Detaljplan för Förskola
Del av Västra Gärdet 2:1
Falkenbergs kommun

GRANSKNINGSUTLÅTANDE

Upprättad 2025-01-28

Figur 2. Utdrag ur EBH-databasen. Aktuellt område markerat med en röd polygon. Verksamheter markerade med blå polygon är verkstadsindustrier eller tillhörande bransch, medan orange polygon är ett sågverk (Länsstyrelsen, 2024).

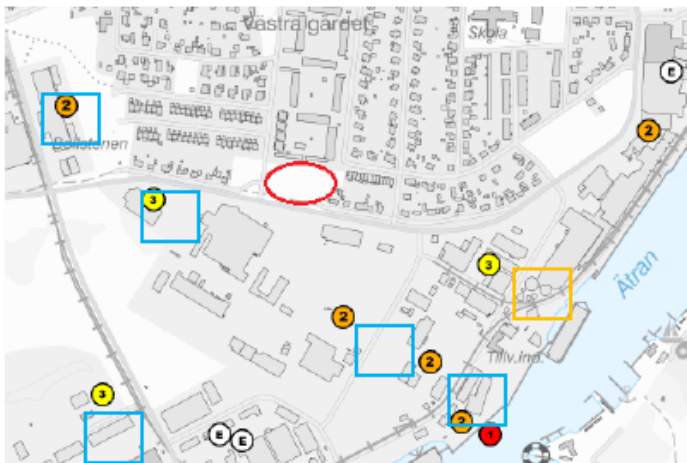
Klipper in en bild från PM'et här nedan och byggnaden som lösningsmedel hantearats i är alltså den stora strax mittemot/sydväst om planområdet. Afry skriver i PM'et att inget potentiellt förorenat område anges i direkt närområde till aktuellt undersökningsområde (planområdet). Jag vet inte om de grundar detta påstående på att den orangea tvåan ungefär lite söder om mitten på bilden nedan skulle visa vart ev förorening finns men det är inte så EBH-stödet fungerar (Information i EBH-stödet ger upphov till ungefär vart en markering för eventuellt förorenat område hamnar). Vi håller alltså inte med om vad Afry skriver på sidan två om att inget potentiellt förorenat område anges i direkt närområde.

Svar från konsult: Den riskklass 2 (orangea 2a) som är angiven för Motorn 17 är såklart inte en förorening exakt där symbolen är placerad på kartan i EBH-stödet utan kan härledas till någonstans på fastigheten. Vi vet mycket väl hur EBH-stödet fungerar då vi dagligen använder denna databas för att utföra utredningar om markföroreningar. Jag håller med om att formuleringen "i direkt närhet" inte var så tydlig i detta fall. Det potentiellt förorenade området inom Motorn 17 anser vi inte vara i direkt närhet då det ligger en väg emellan och

avståndet från sydöstra hörnet av detaljplanområdet och närmaste byggnad är ca 50 meter samt att det inte ligger i någon spridningsriktning för eventuellt förorenat grundvatten eller dagvatten.
